CONCEPTO VIAL SEGUN CONDICIONES GEOTECNICAS DE TRAMOS A INTERVENIR.

VEREDA BRISAS DEL PALMAR - RETORNO
PR 0+500 – PR 0+568

ANTECEDENTE GEOTECNICO

CALCULO DEL CBR DE DISEÑO METODO DE LOS TRES PUNTOS		
Versión: 004	IG-F-074	Mayo de 2017

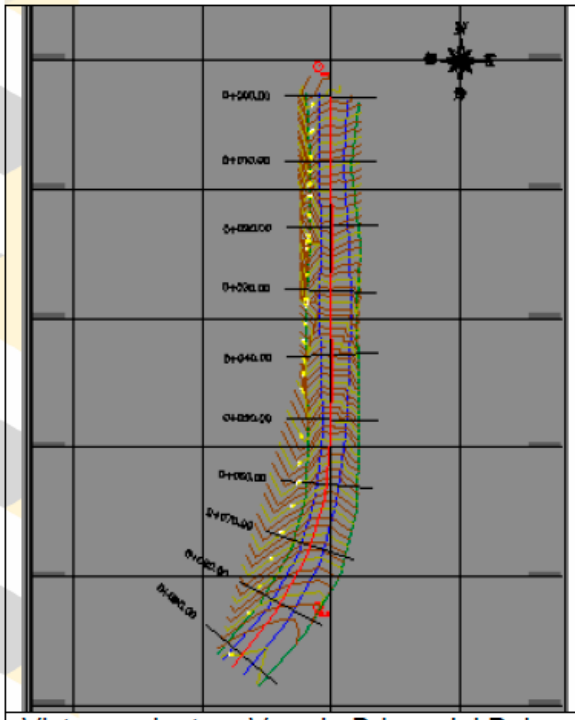
Se informa según el estudio donde se realizaron dos apiques con tres muestras, utilizando el método de los tres puntos que el valor de CBR obtenido para el tramo en cuestión fue de 3,58%, y este resultado persiste incluso después de aplicar la corrección mediante el mismo método. Dichos resultados establecen que es posible garantizar condiciones adecuadas para la construcción de la placa huella, sin intervención de consideración o de mejora mediante alteración geotécnica.

Perfil Longitudinal – Vereda Brisas del Palmar

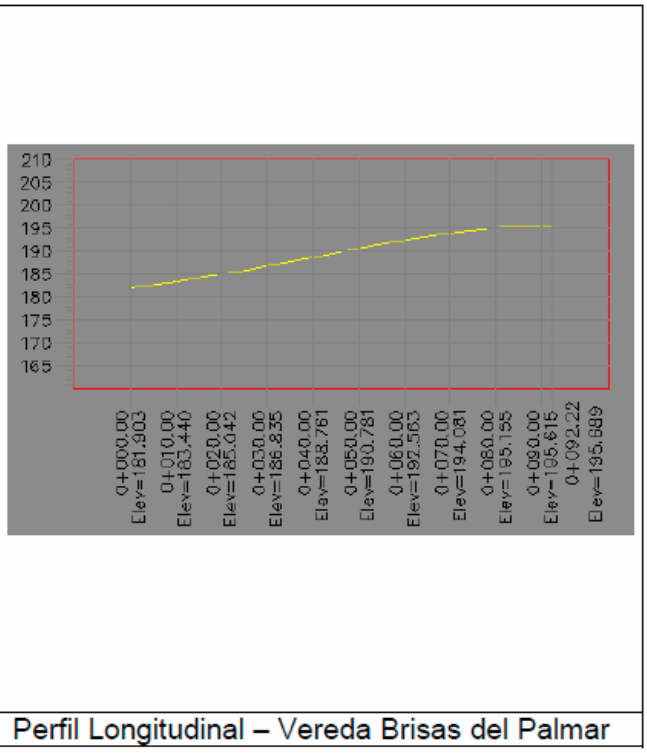
Adicional se evidencia que la pendiente longitudinal es del 14.94% para el tramo. Con predominancia de suelo arcilloso. Las condiciones hidráulicas naturales comprometen el drenaje natural del suelo.

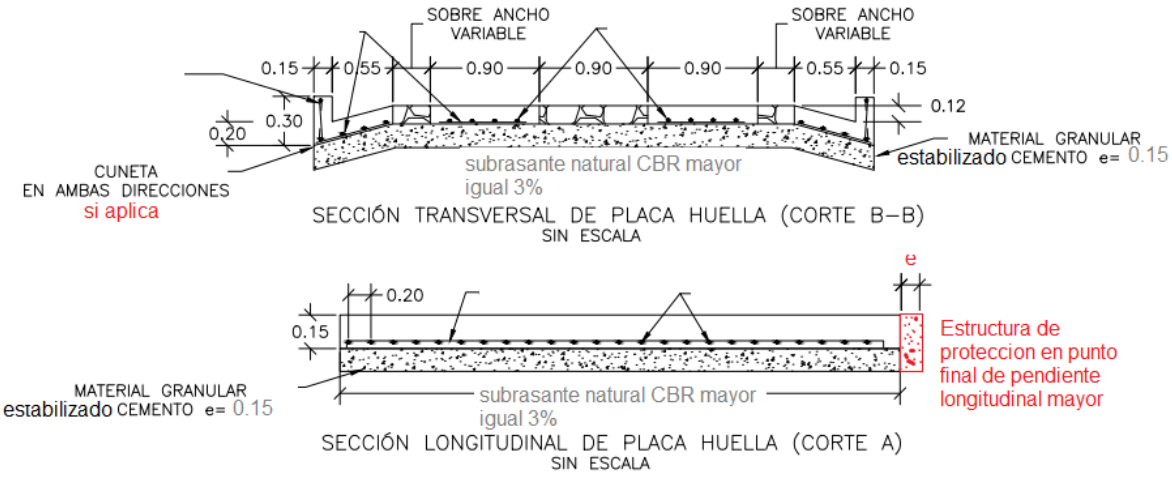
En ese orden de ideas se presenta a continuación una representación no definitiva de detalle constructivo a considerar para el tramo en cuestión, sujeta a revisión y común acuerdo con el ejecutor de las obras y entidad contratante. La anterior en concordancia a las especificaciones técnicas de la Cartilla de Obras Menores de Drenaje y Estructuras Viales INVIAS y a las condiciones particulares del punto a intervenir.

En este orden de ideas, se recomienda con urgencia evaluación por parte de profesional hidráulico, antes de establecer definitivamente las características finales de detalles constructivos, para establecer las estrategias de drenajes superficiales y subterráneos si aplican en consideración a las características del terreno.

1. Nivelación y conformación de rasante.
2. Instalación de 0.15m de base granular estabilizada con cemento clase B según especificación técnica INVIAS ARTÍCULO 351 – 13.
3. Estructura de pavimento tipo placa huella según Cartilla de Obras Menores de Drenaje y Estructuras Viales INVIAS.
4. Construcción de elemento no estructural tipo dentellón (si aplica) en punto mal alto de pendiente longitudinal y hasta profundidad de cota mas baja de base granular.
5. Definición y construcción de elementos hidráulicos de drenajes superficial y subterráneo.
